九州電力株式会社
川内原子力発電所及び玄海原子力発電所
火山モニタリング結果に係る評価について

令和5年11月10日

原子力規制庁

図10 始良カルデラ周辺の水準測量結果

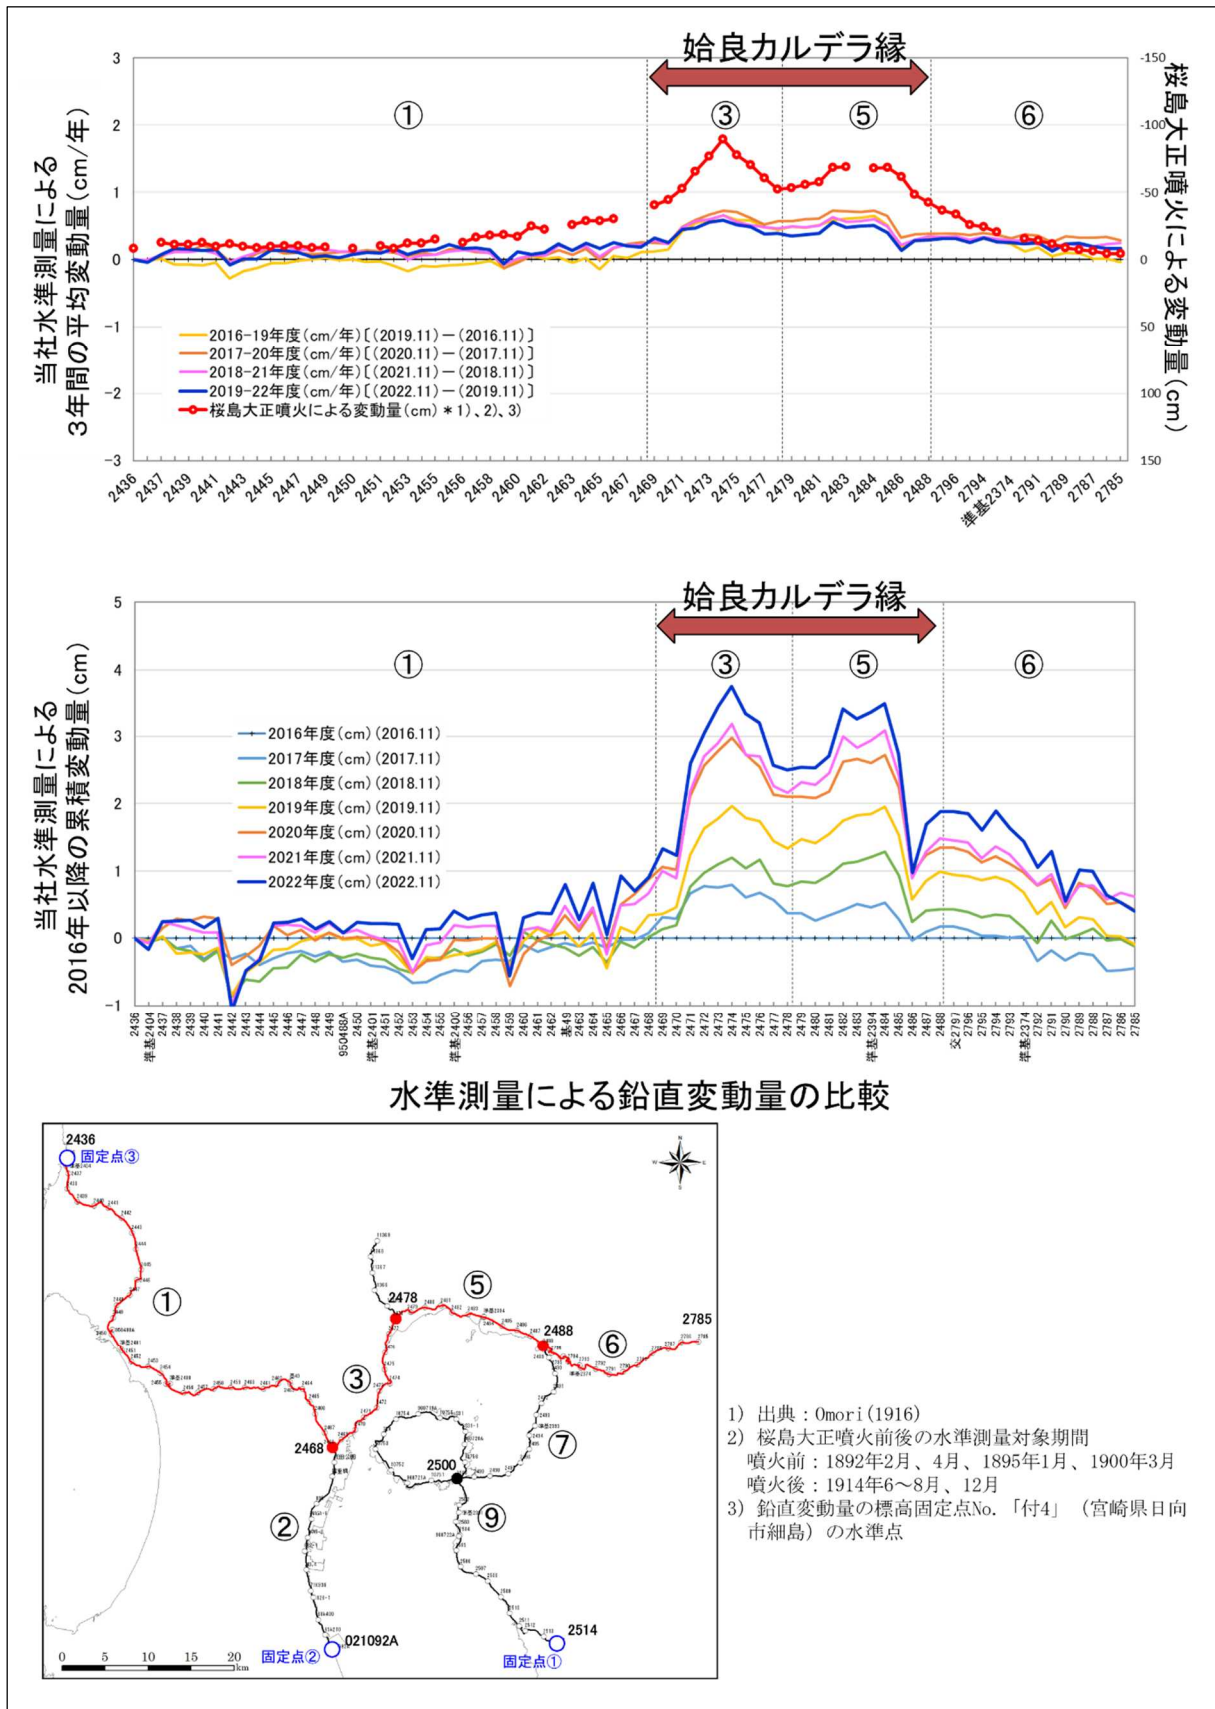
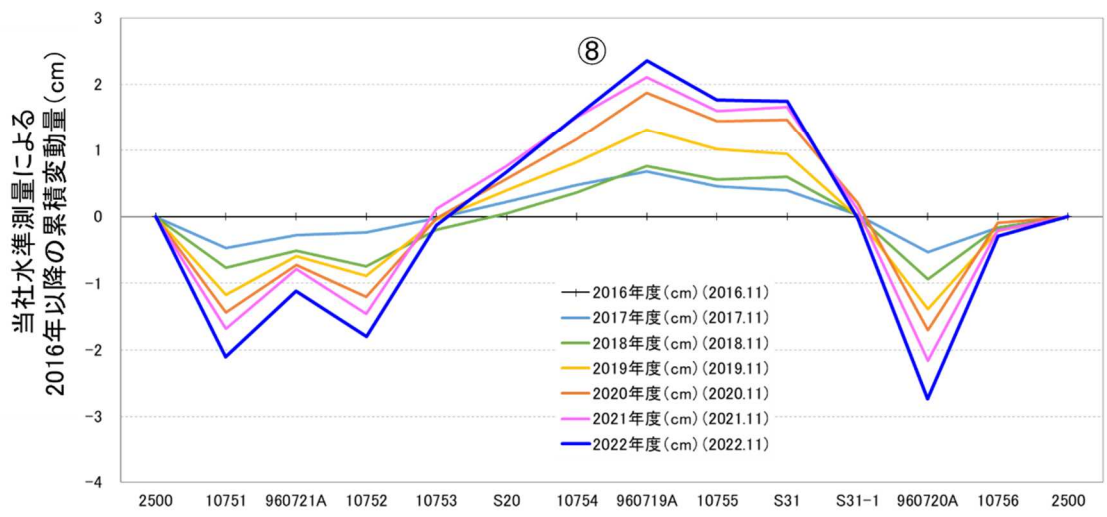
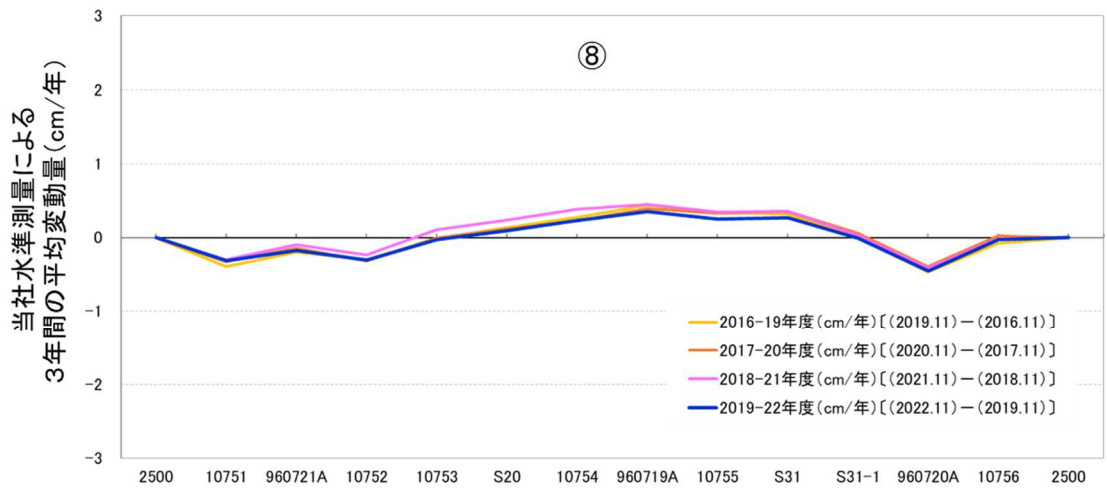
- ・九州電力は、鉛直方向の地殻変動を面的に精度良く把握することを目的として、平成 26 年度より始良カルデラ周辺の水準測量を毎年実施している（添付資料、P121-131）。2022 年度報告の水準測量より、始良カルデラ縁の変動量は、2021 年度には鈍化していたが、例年レベルの隆起量に戻ったものと判断している。また、桜島の測線の変動量も例年と同程度であり、始良カルデラ縁及び桜島の測線ともに顕著な隆起は無いことを確認したとしている（図 10 及び図 11）（添付資料、P123-126）。なお、九州電力は、固定点①（BM. 2785）については、過去 4 年間の累積変動量で見ると、他の固定点と比較して隆起傾向にあるように見えるため、固定点の配置を検討するようにとの第三者（火山専門家）の助言（2020 年度）を踏まえ、当該観測点が他の観測点と比較して隆起していることを確認した上で、当該固定点を除く 3 点固定により、2016 年度以降の水準測量結果の再整理を実施している（添付資料、P122）。

図 1 2 始良カルデラにおける地震活動 (2018 年度～2023 年度)

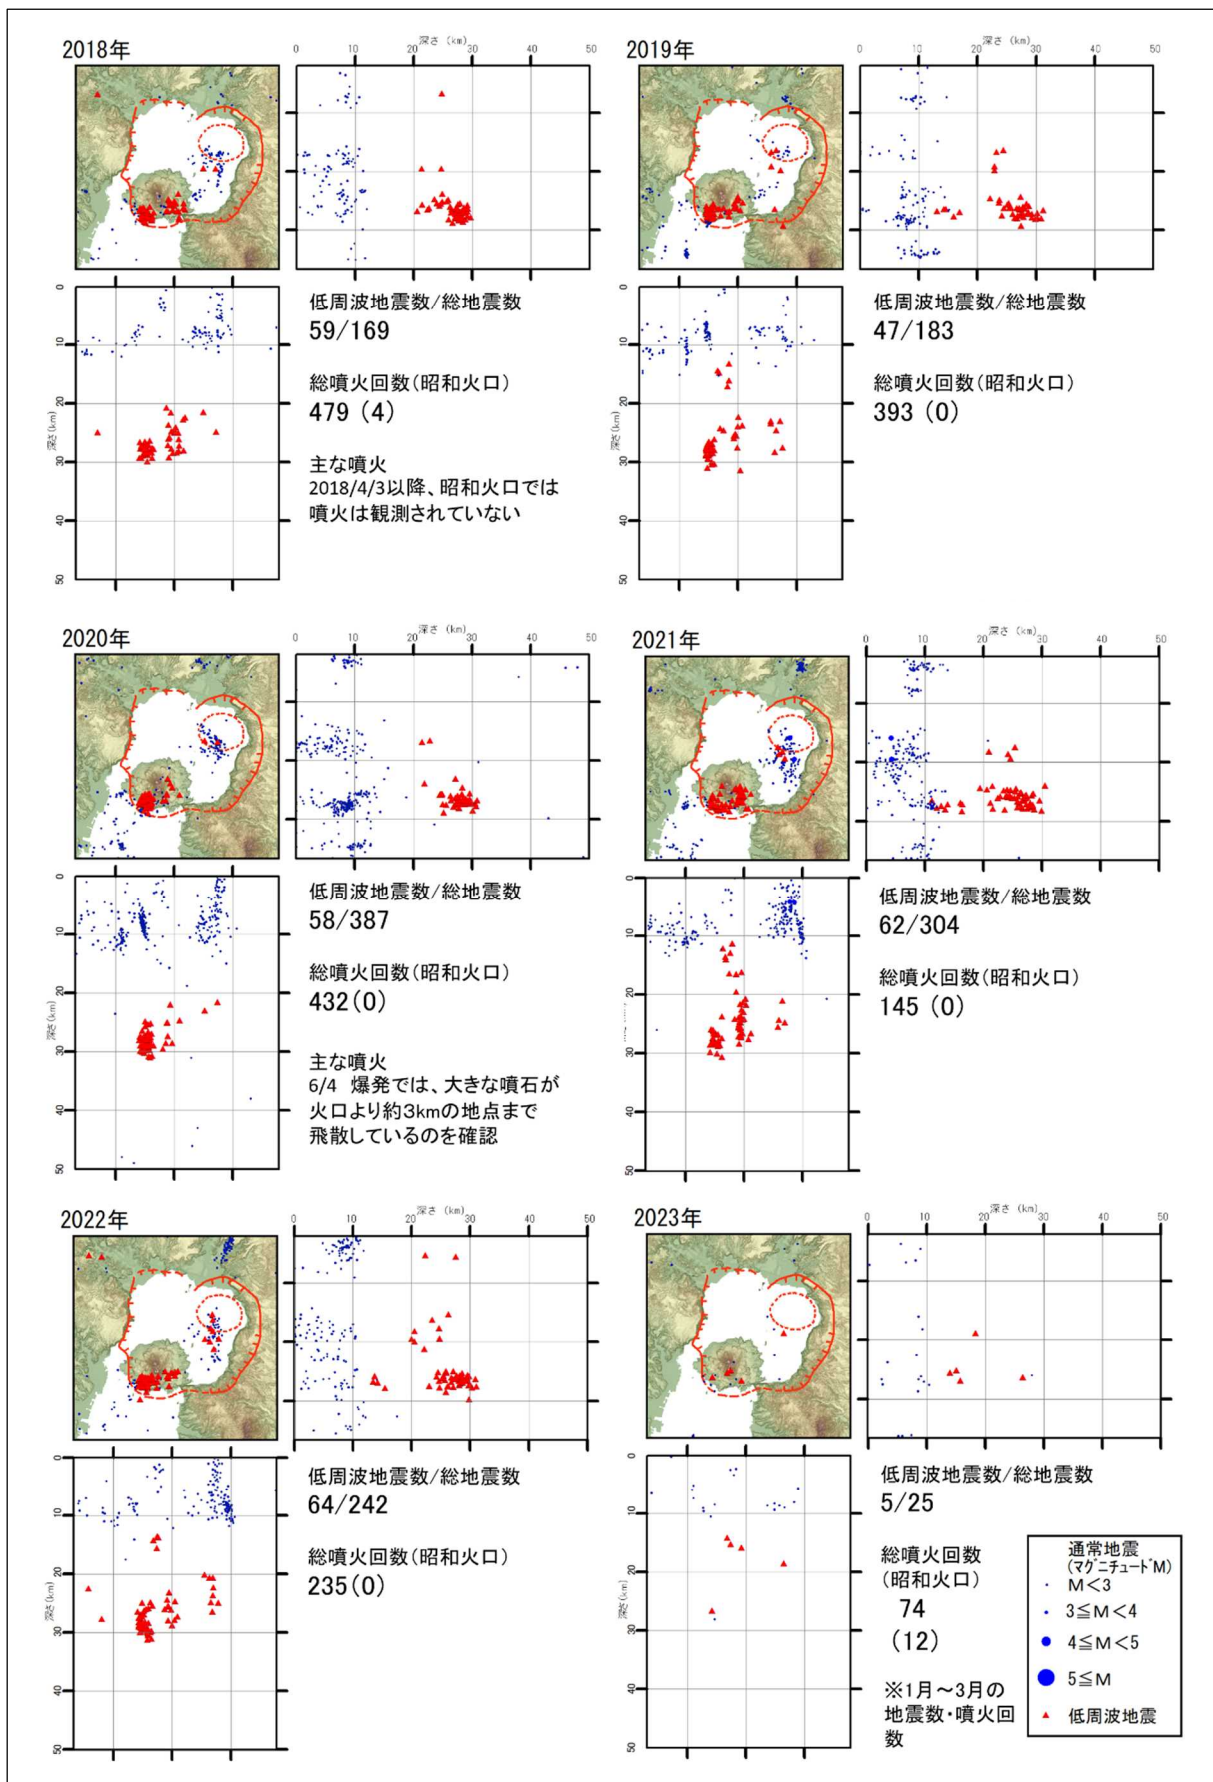
- ・九州電力は、地震発生数の推移及び震源分布とマグニチュードの経時変化等を確認した結果、地震活動（発生数、位置、規模等）は、過去と比較して有意な変化は認められないが、若尊カルデラの南側内外での地震が 2022 年度も依然として継続していること、桜島の下では 2000 年以降最大規模となる M2.9 の低周波地震が発生していること、また、始良カルデラ外北部でもまとまった地震が発生していることから（図 12）（添付資料、P55、P56、P60）、今後の地震活動に留意していくとしている（添付資料、P61）。

図 1 3 阿多カルデラの GNSS 連続観測による基線長変化 (基線①~④)

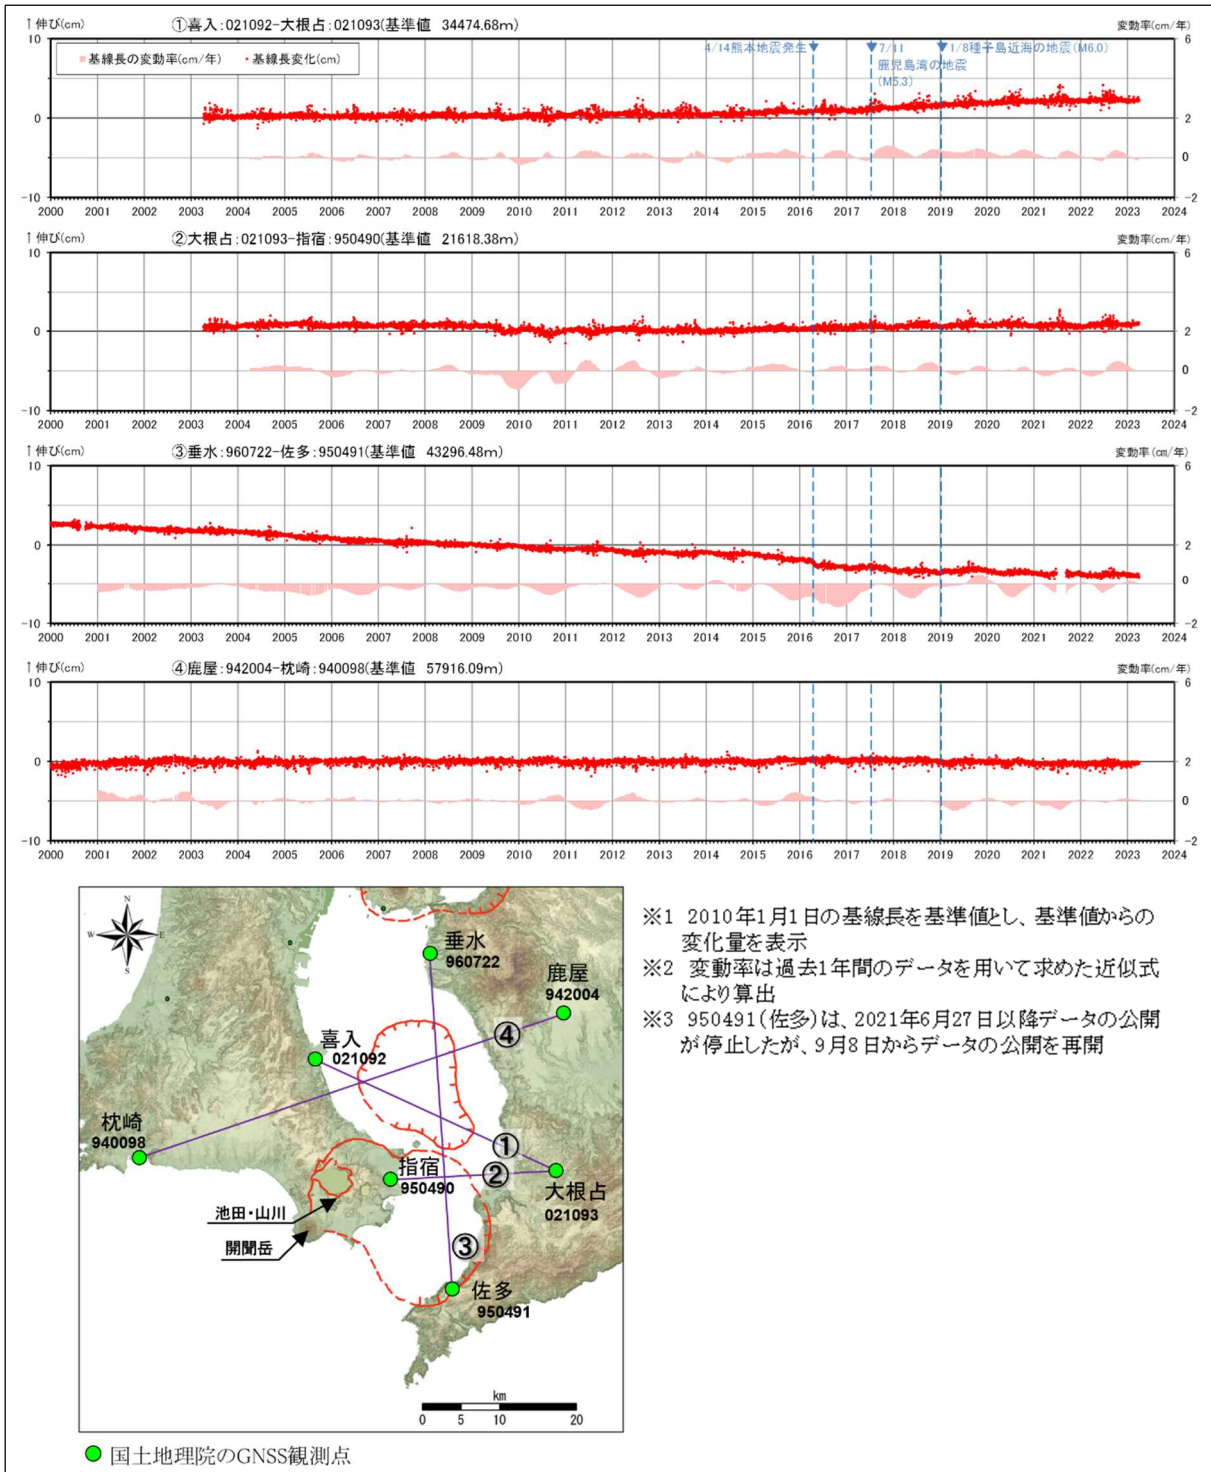
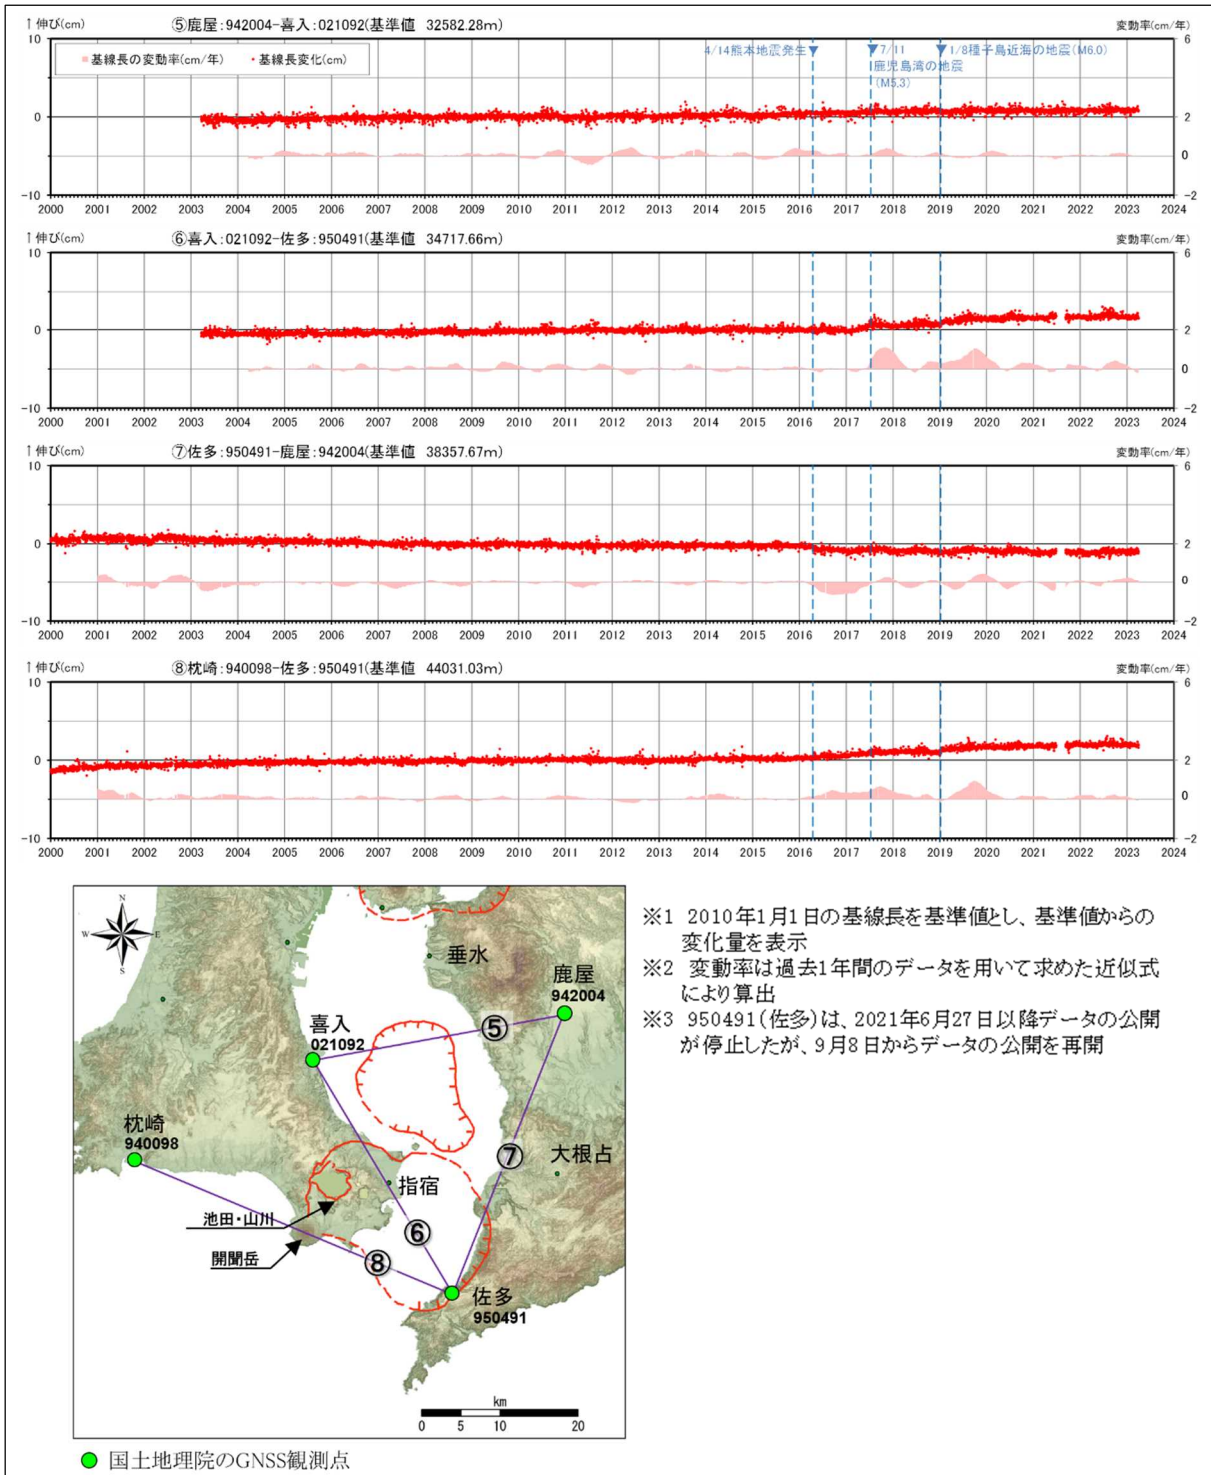
- ・九州電力は、GNSS 連続観測による基線長変化等を確認した結果、当該年度の基線長変化は、阿多カルデラへのマグマ供給を示唆する広範囲な伸びの傾向が認められないことから、カルデラ火山の活動に起因する有意な変化は認められないとしている。なお、九州電力は、基線⑥（喜入－佐多）、基線⑦（佐多－鹿屋）及び基線⑧（枕崎－佐多）について、熊本地震及び鹿児島湾の地震を境に傾向の変化が見られるため、今後の地殻変動に留意していくとしている（図 1 3 及び図 1 4）（添付資料、P64、P65、P75）。また、地震発生数の推移及び震源分布とマグニチュードの経時変化等を確認した結果、地震活動（発生数、位置、規模等）は、開聞岳付近における低周波地震は 2020 年度と同程度の発生数であるが、さらにその南西側で通常地震がやや増加して発生していること、また、これまであまり発生が見られなかった北側のカルデラ内南部において、M4.1 の地震が発生しているため、今後の地震活動に留意していくとしている（図 1 5）（添付資料、P69、P70、P74、P75）。
